議案第 2049 号

県中都市計画道路の変更について

議案第 2050 号

県南都市計画道路の変更について

3 計画図 (3・3・1号 国道4号線)

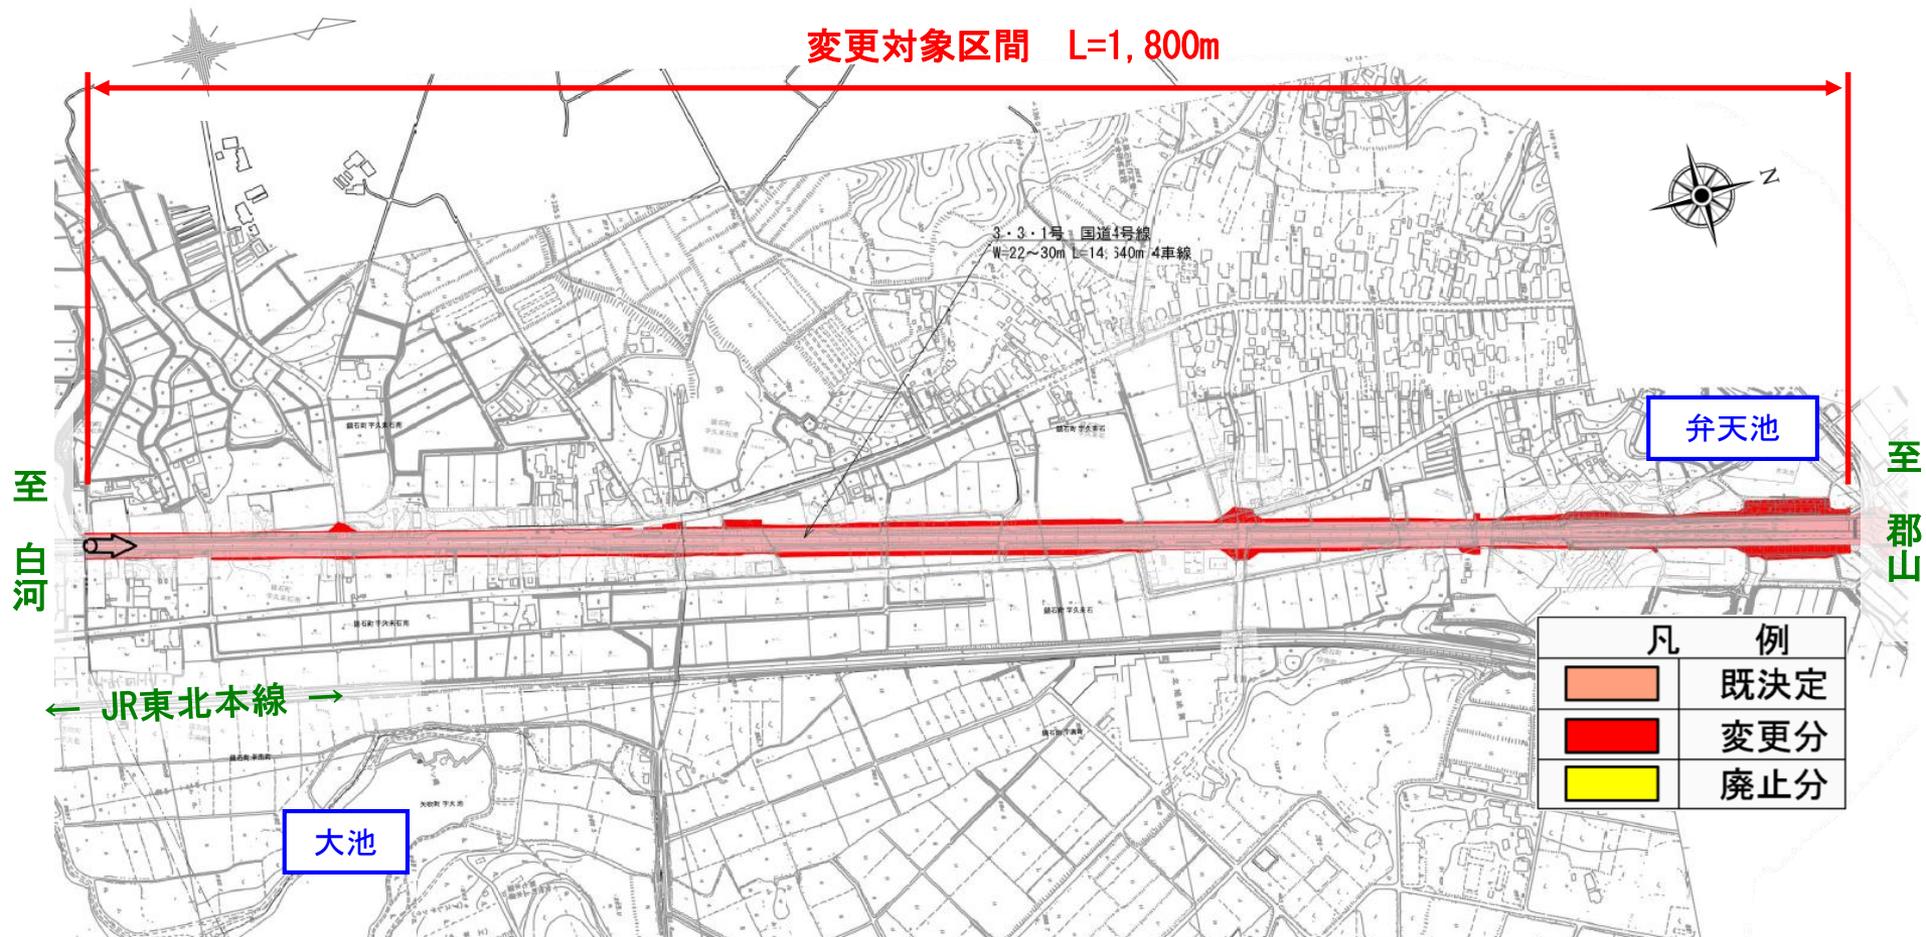
《変更内容》

都市計画道路区域の幅を道路面幅員から道路敷幅員へ変更することによる、「道路の法面」や「交差点の隅切」の追加

4 計画幅員 (3・3・1号 国道4号線)

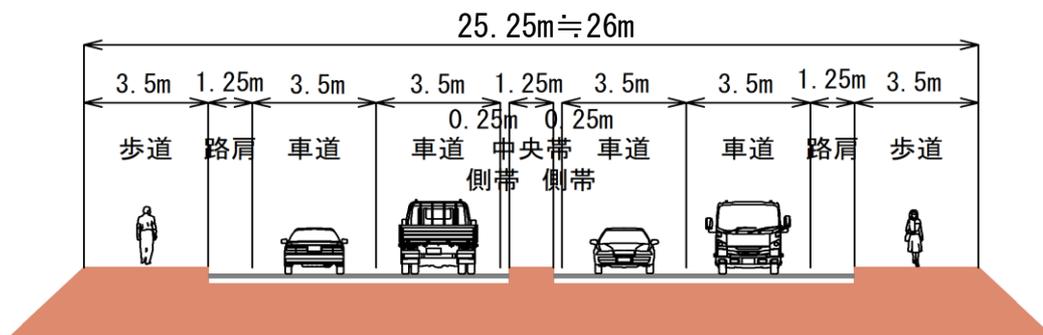
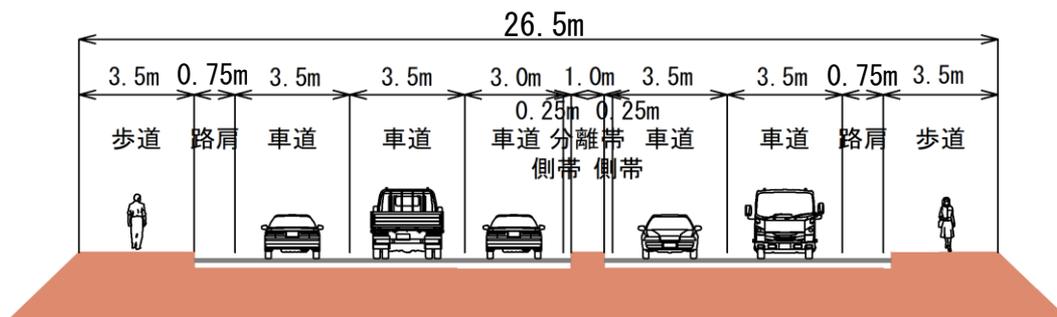
《変更内容》

道路設計が完了したことから、都市計画道路区域の幅を、「道路面幅員」から「道路敷幅員」へ変更

7 計画図 1/2 (3・3・302号 国道4号線)

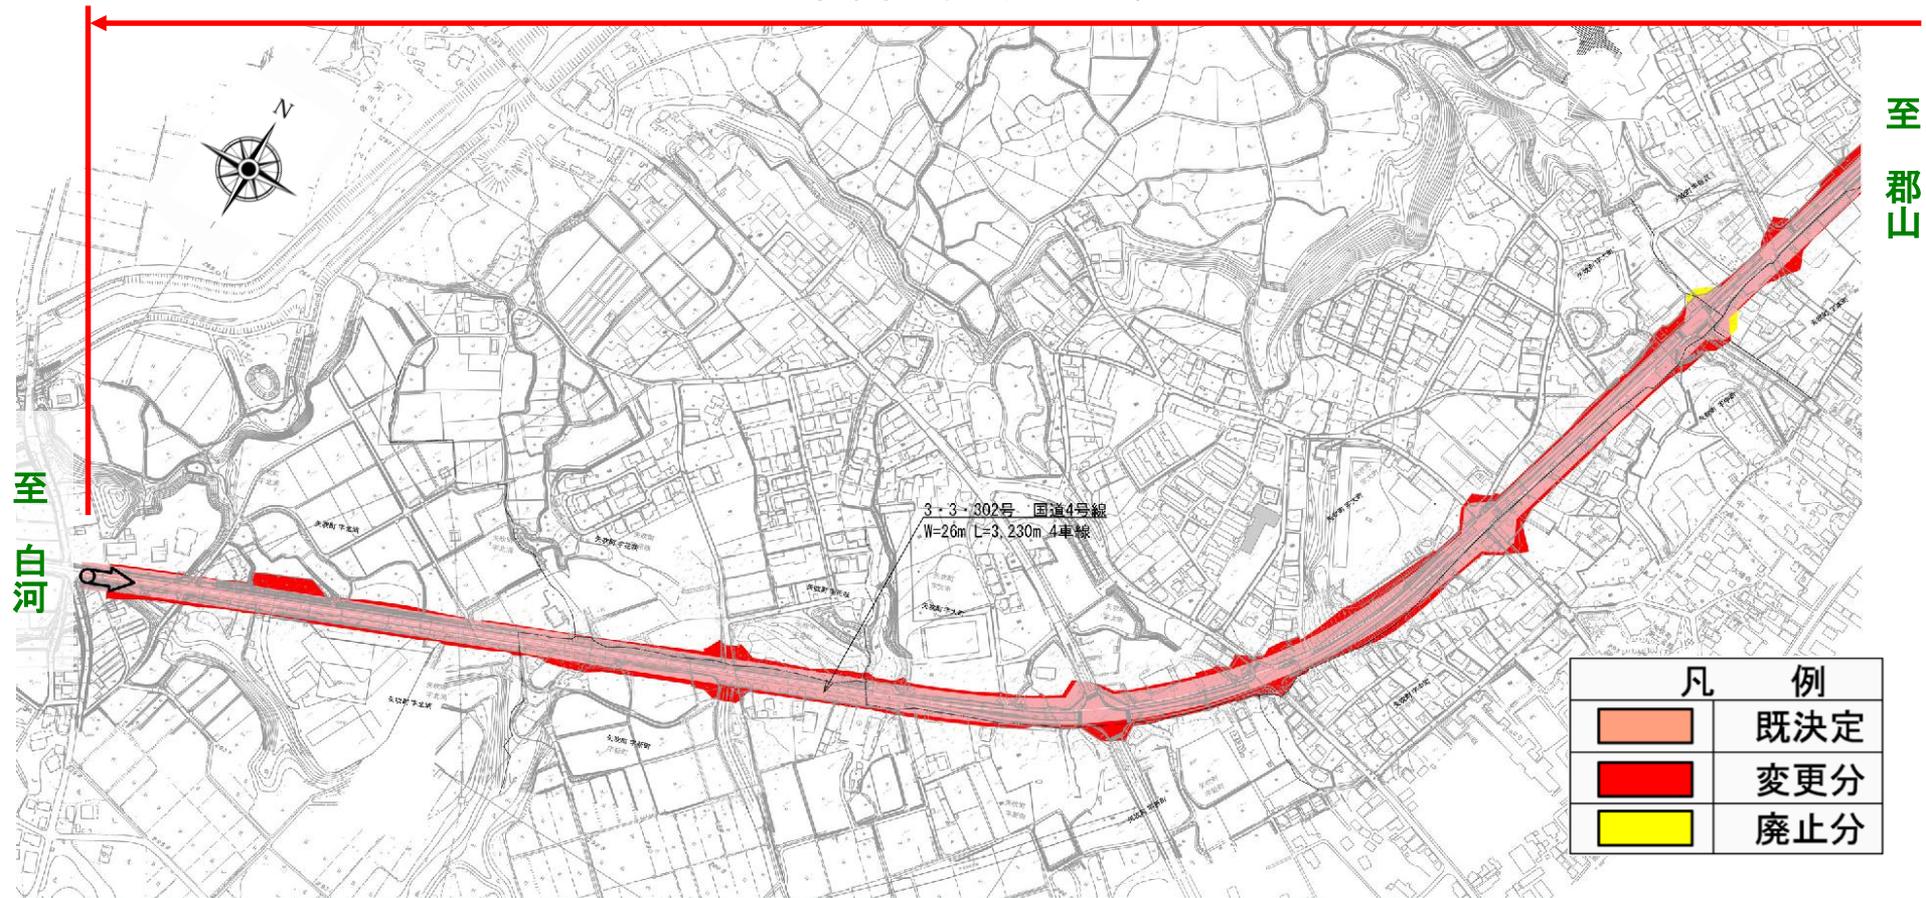
《変更内容》

都市計画道路区域の幅を道路面幅員から道路敷幅員へ変更することによる、「道路の法面」や「交差点の隅切」の追加

9 計画幅員 (3・3・3 0 2号 国道4号線)

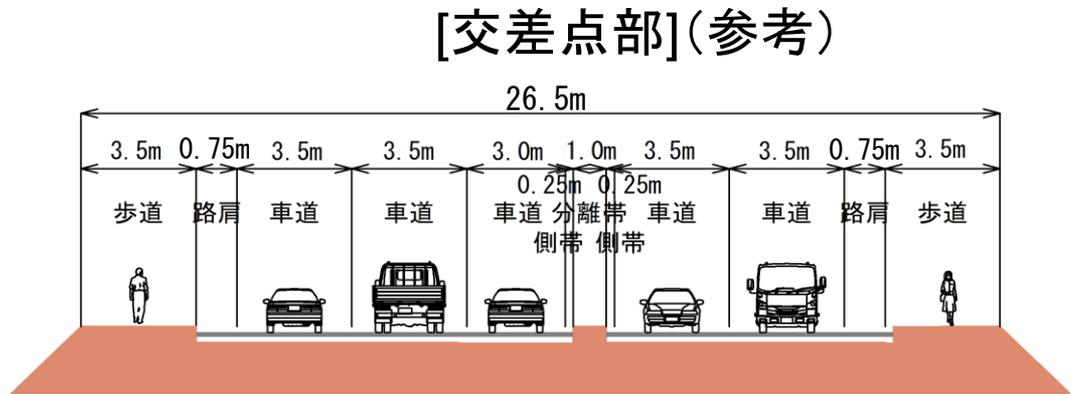
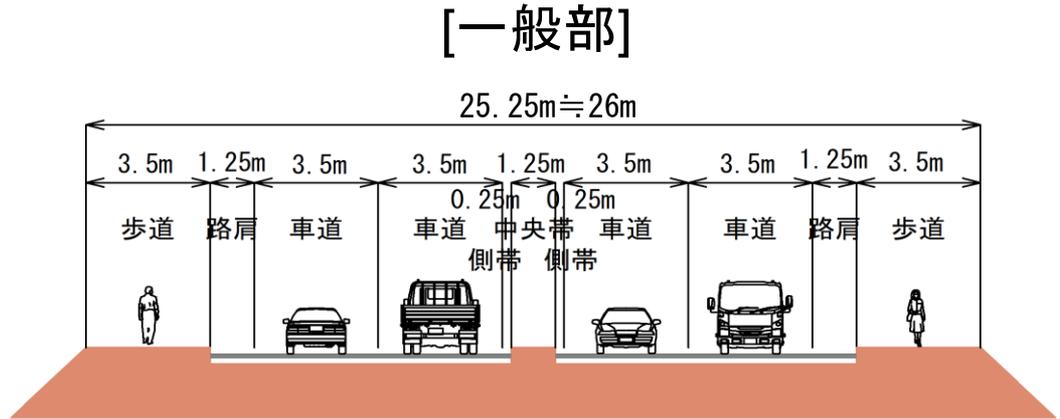
《変更内容》

交差点計画の見直しを含む道路設計が完了したことから、都市計画道路区域の幅を、「道路面幅員」から側道部を除く「道路敷幅員」へ変更

11 交差点計画

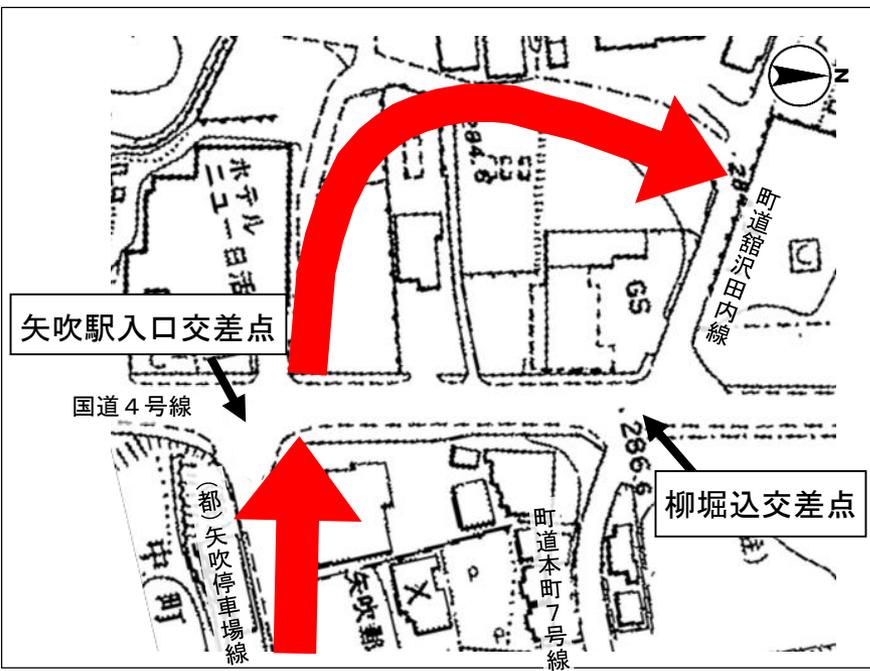
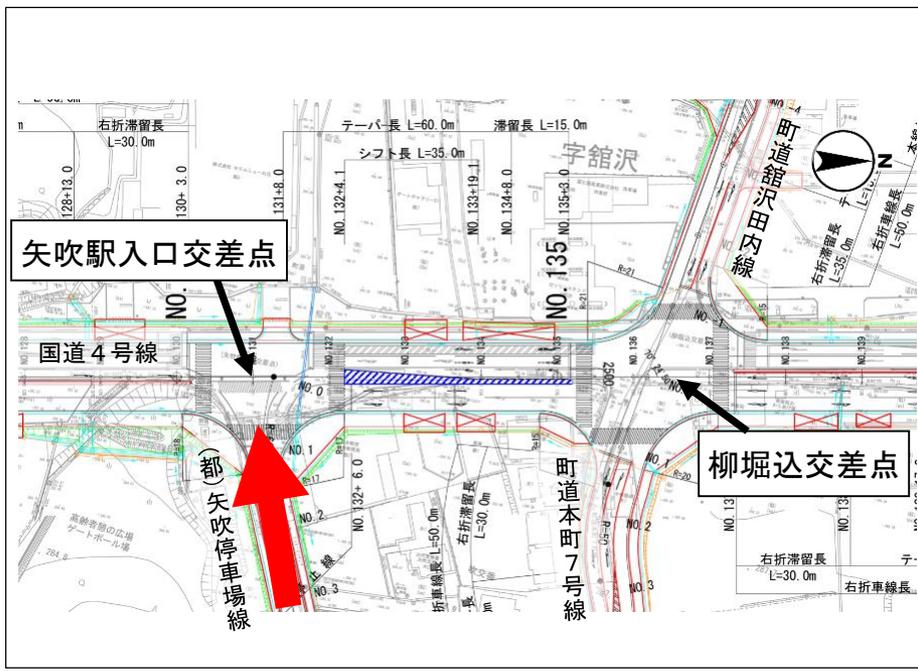
《現計画》

(都) 矢吹停車場線から国道4号の
通り抜けを考慮した計画

《変更計画》

町道の利用実態も踏まえた交差点
設計により、(都) 矢吹停車場線の
交差位置が変更

12 計画図 (3・5・301号 矢吹停車場線)

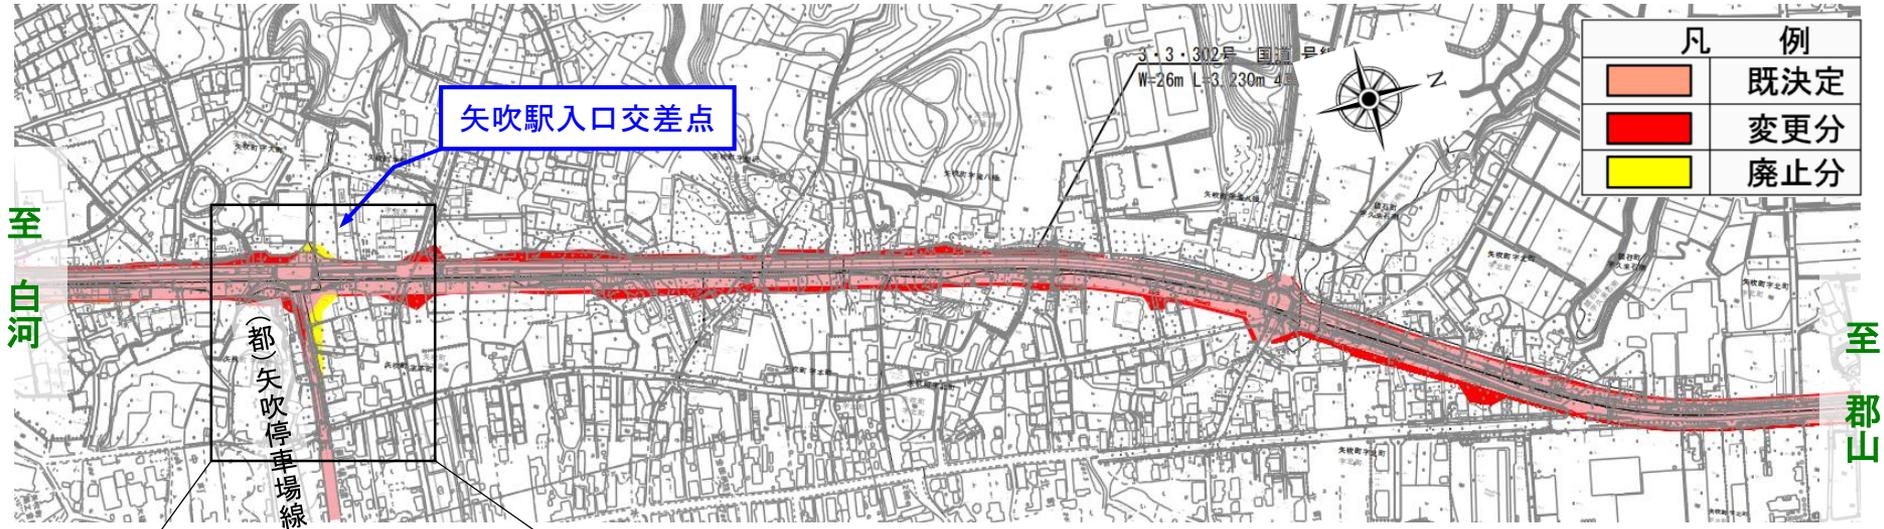
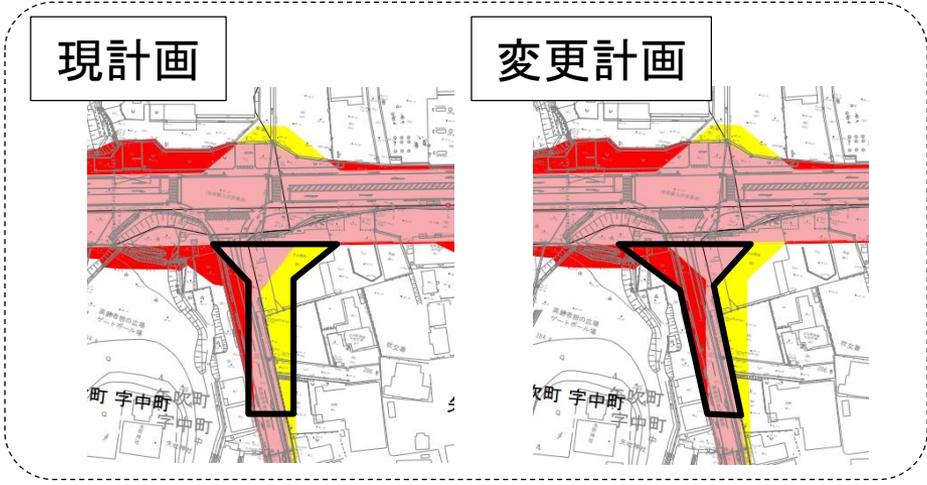
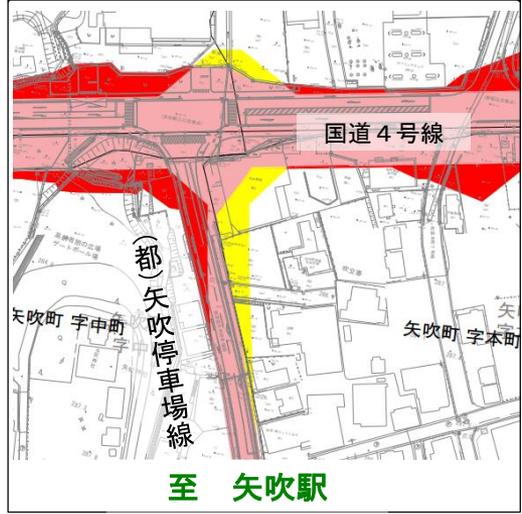
《変更内容》
 交差点設計による区域の変更・廃止

14 計画図 (3・3・303号 矢吹棚倉線)

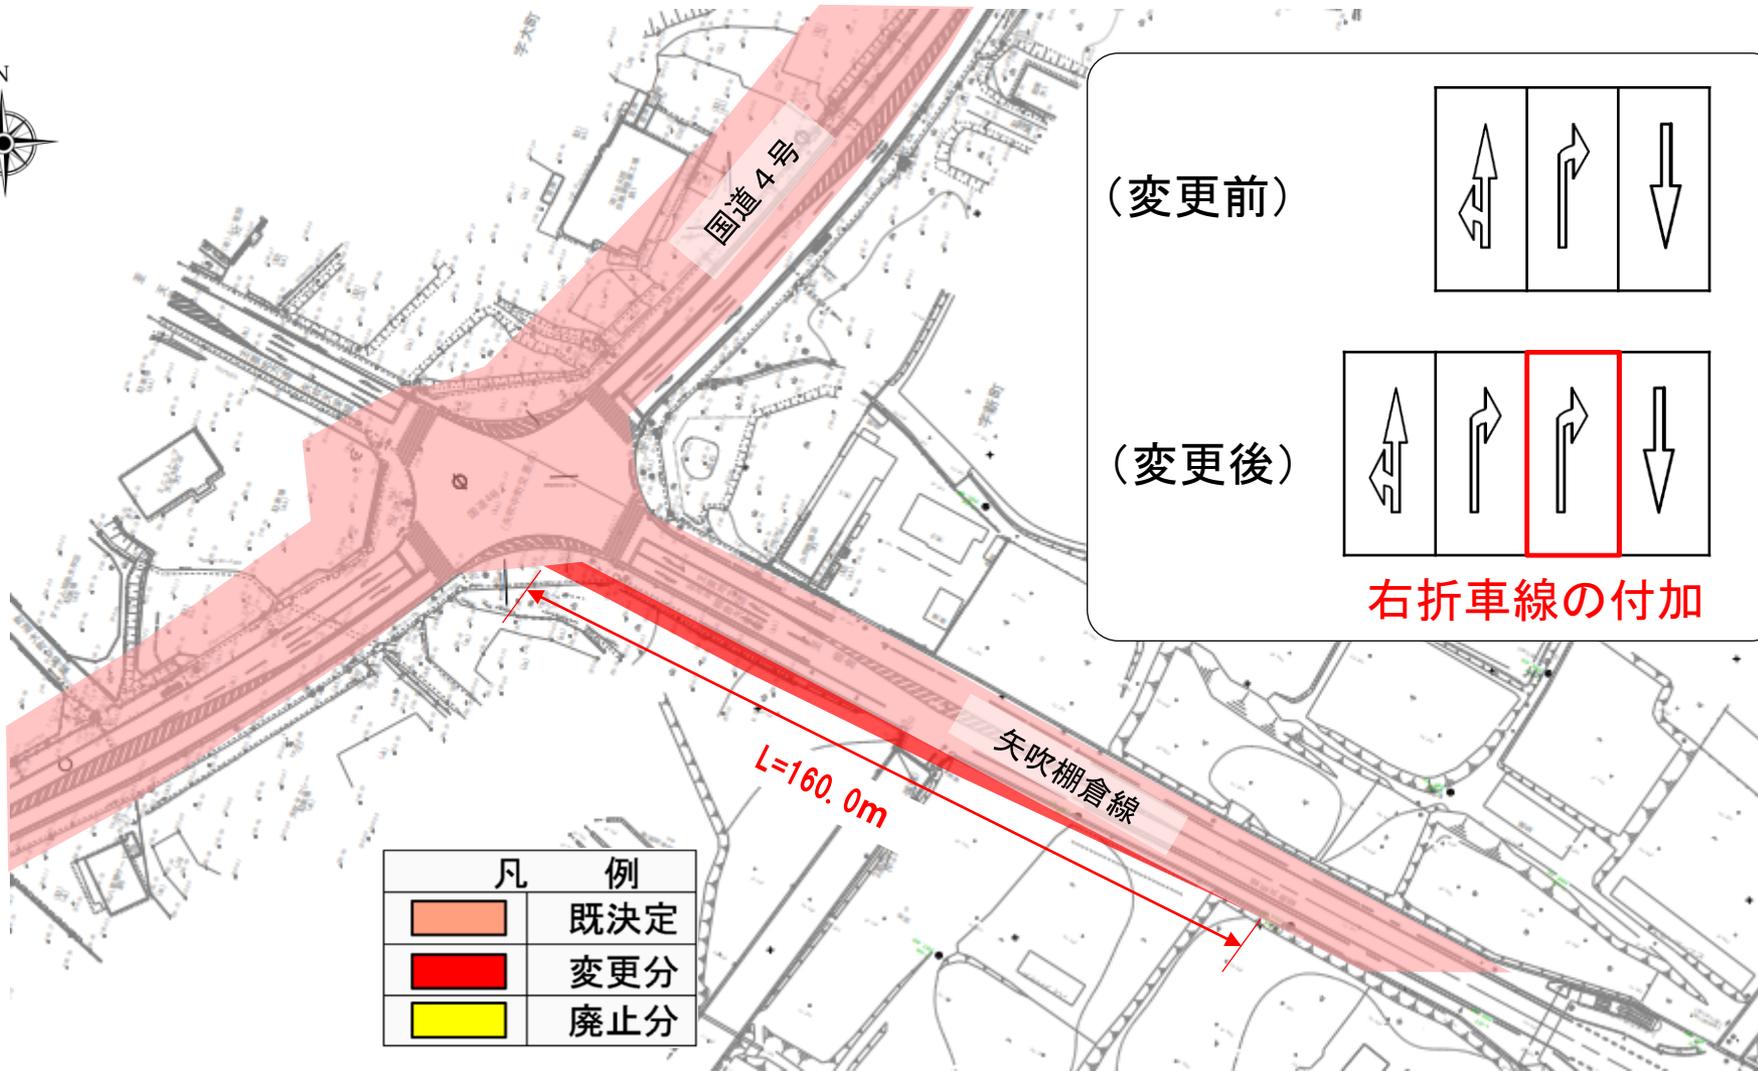
《変更内容》

右折車線の付加による幅員の変更
